Werfverslag 0002 van 16/05/2023

Werk: Residentie West-End dakwerken
Koning Ridderdijk 30

B-8434 Westende

3 Scheidingsmuur links metselwerk gescheurd

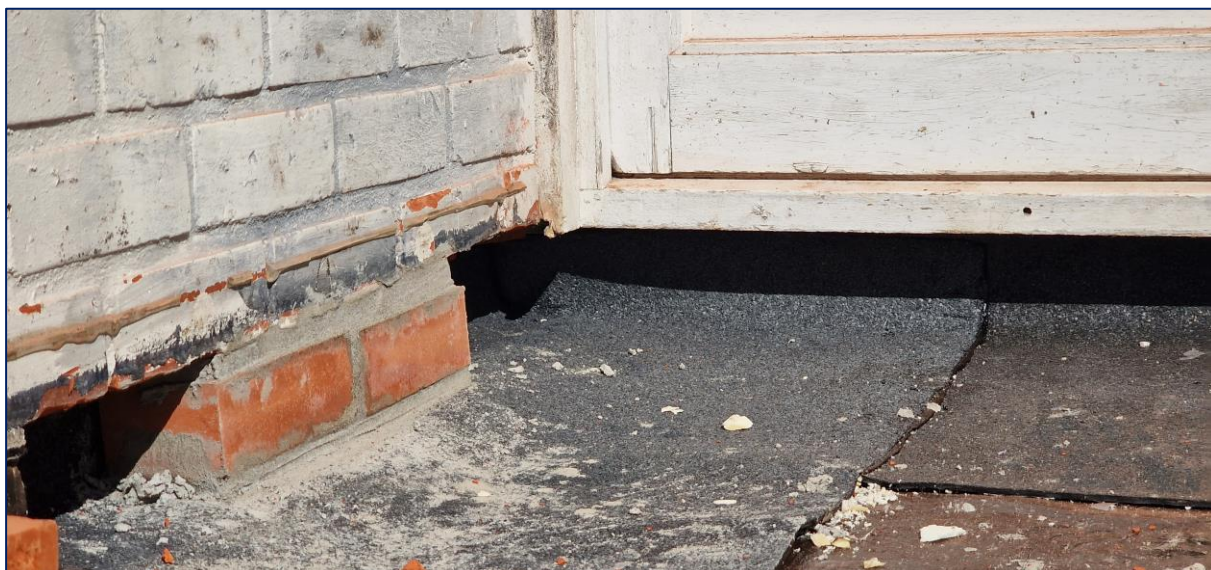
Er wordt bekeken wat de mogelijkheden zijn qua berging, echter werd vastgesteld dat het baksteenmetselwerk thv. het linkse appartement los en gescheurd staat van de gevel. Ifv. van deze vaststelling dient hier ook de nodige aandacht aan gegeven te worden zodoende deze muur terug stabiel en verankerd is.
